Questions & Answers
ITB-UNDP-PETRA-92267-004-2020

Procurement of Works: Construction of Two Landfills and Supporting Facilities in Central Sulawesi

KAWATUNA

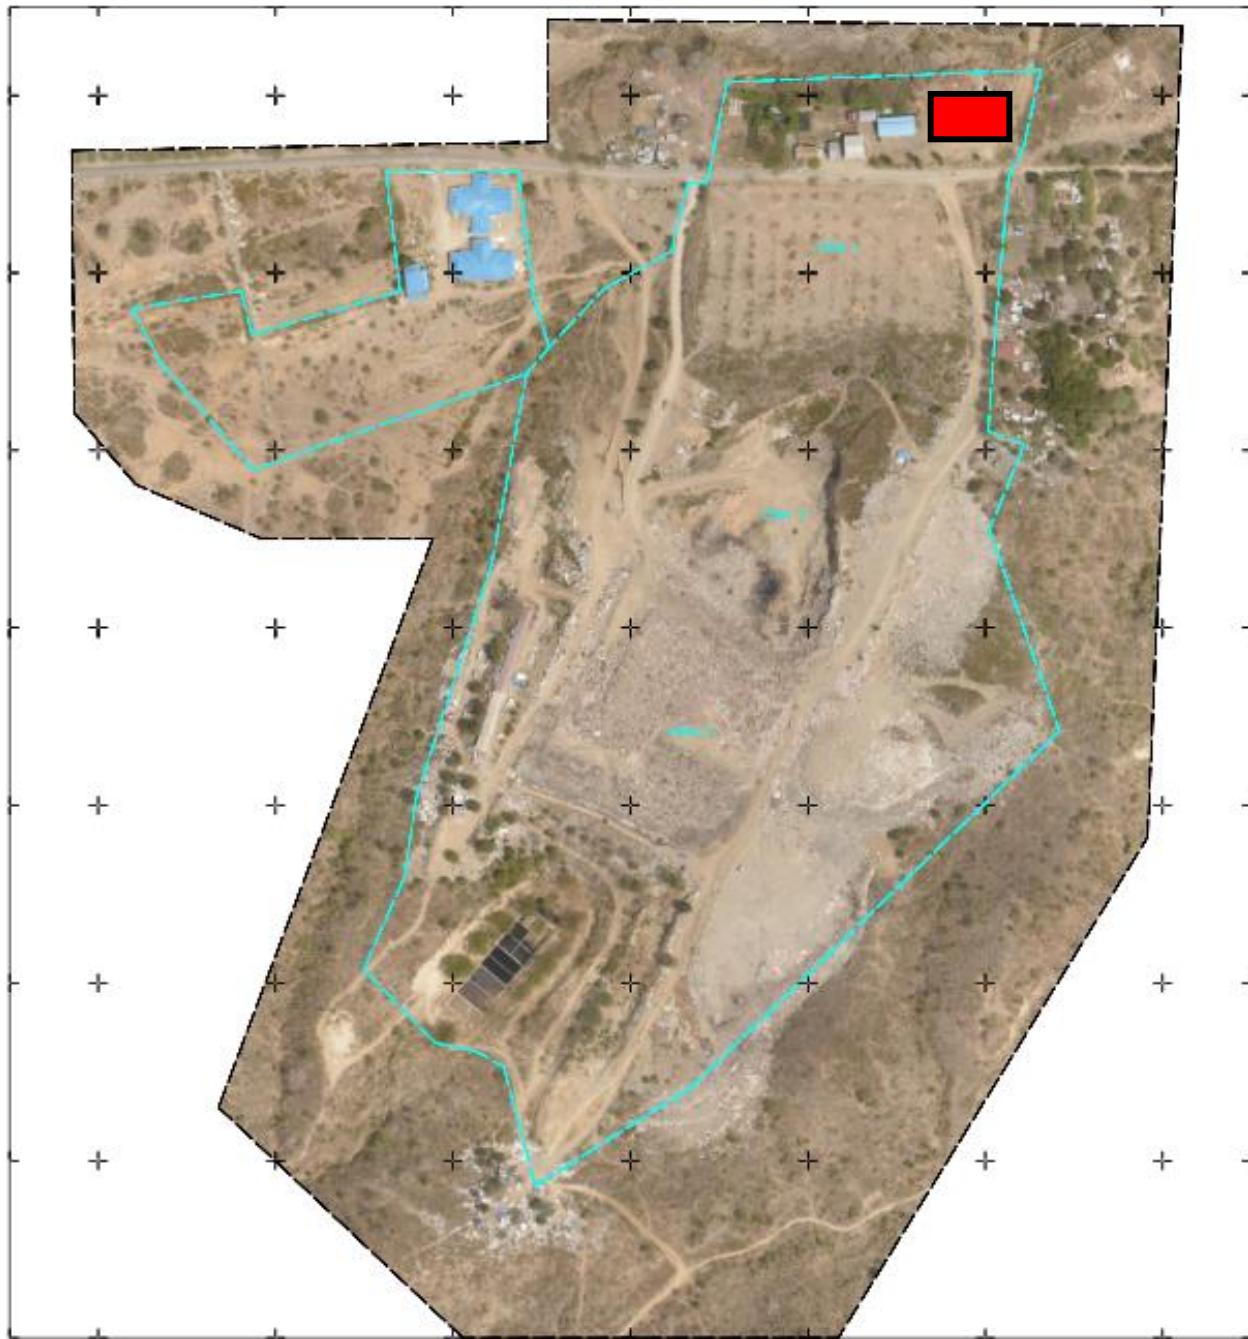
- Q: Referring to the drawing above, could the red area be used for site management/site office?
Apakah area yang diberi warna merah, pada gambar area di atas, bisa dipakai untuk Site Management?
- A: Yes, contractor could use the area.
Ya, kontraktor dapat menggunakan area tersebut.
- Q: Or, is a specific area already determined for site management?
Atau, apakah sudah ada area yang dipersiapkan untuk Site Management?
- A: The Dinas (Authority) will show several options. The contractor may choose based on their best consideration.
Dinas Lingkungan Hidup akan menunjukkan beberapa opsi lokasi. Kontraktor pelaksana dapat menentukan pilihannya sesuai kebutuhan.
